改善箇所説明図

改善措置の内容

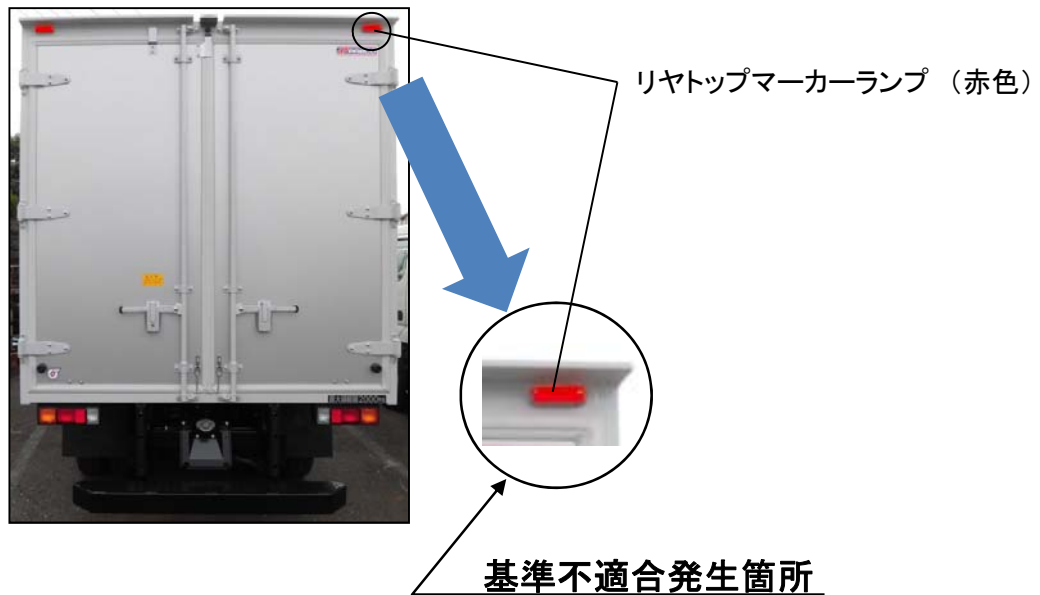
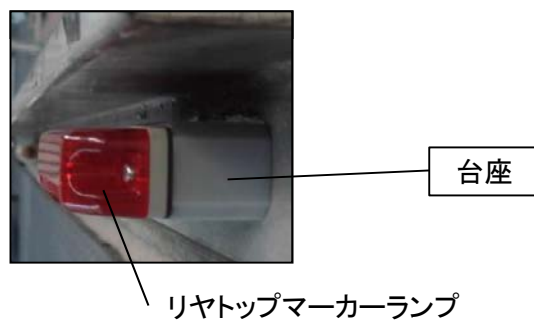
バンボデーの後面上部に取り付けているリヤトップマーカーランプについて、取付位置が不適切なものがある。そのため、リヤトップマーカーランプの上方視認角が保安基準に不適合となっている。

全車両、リヤトップマーカーランプに台座一式を追加する。

注：□□□□は、追加部品を示す
